福島第一原子力発電所と浪江における降雨量の関係について

2019/01/31

岡本教授コメント（2018年12月27日 第61回廃炉・汚染水対策チーム会合事務局会議）

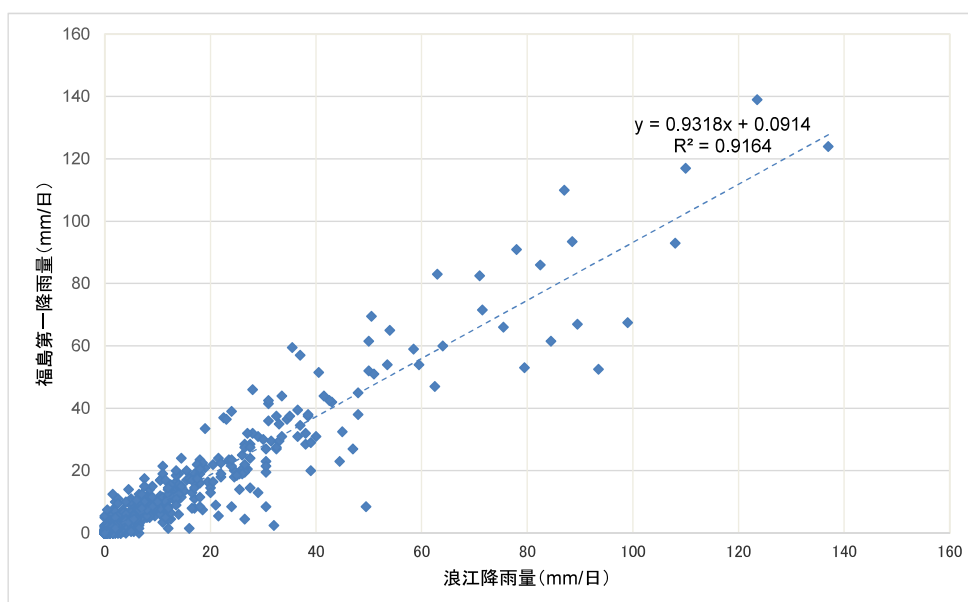
- ・ 滞留水の貯蔵状況の推移において、降水量の観測地点が浪江から1F構内へ変わっているが、浪江と1F構内の降水量の相関関係を示し、観測地点が変わっても問題ないことを示すこと。
